## 江苏盛和房地产股份有限公司户内门疑问

江苏盛和房地产股份有限公司

2023.5.15

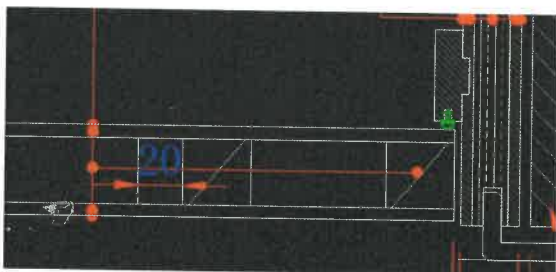
9、请贵司提供木质双移门五金品牌、图片及材质说明。我司能否在五金清单中增加吊轮、吊轨、拉手或者移门锁，方便我司报价。

答疑：招标清单及相应计价公式存在关联性，见五金项。

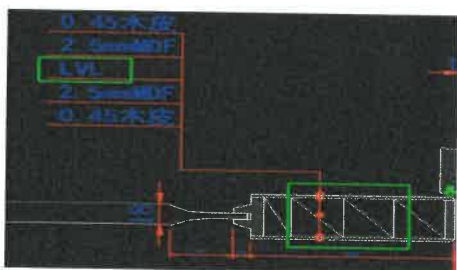
13、贵司门框是否是两根站料中间有间距？

答疑：按招标图纸要求。

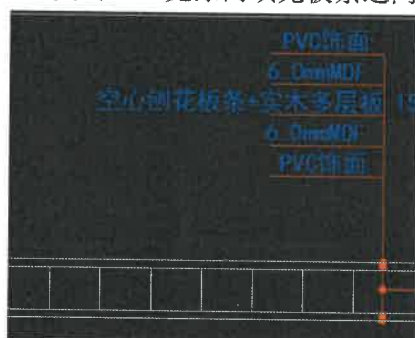
15、贵司油漆门填充为桥洞力学板，因为热胀冷缩原理，可否按我司桥洞力学板条填充，板条间距10-20mm？

答疑：按招标图纸要求。

答疑：按招标图纸要求。

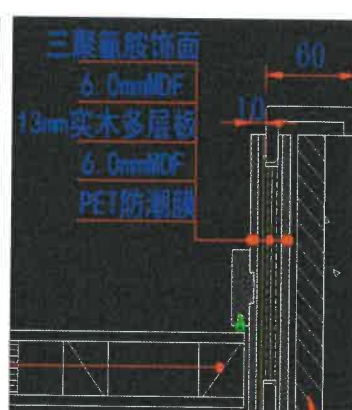
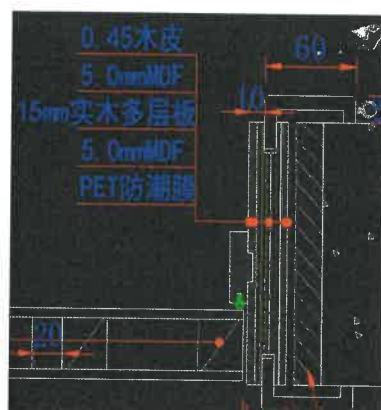
16、贵司 PVC 免漆门填充板条之间间距是多少？

答疑：按常规 35 条 35 空计算。

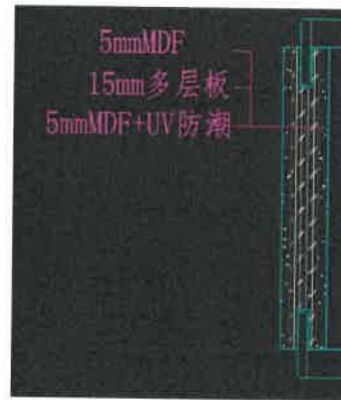
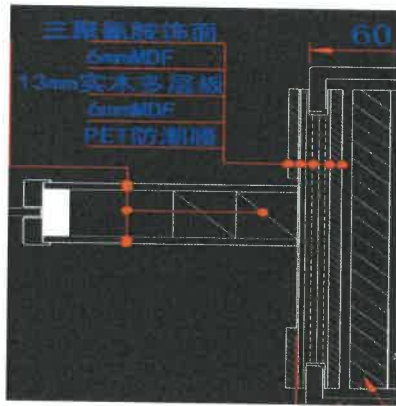
17、贵司油漆门与免漆门套板都是 5+15+5 结构，而三聚氰胺饰面套板结构为 6+13+6 结构，可否统一为 5+15+5 套板结构？

18、由于三聚氰胺纸无法折弯，建议三聚氰胺移门套板做平，请明确？  
贵司 我司

答疑：按招标图纸要求。

**答疑：**按招标图纸要求。
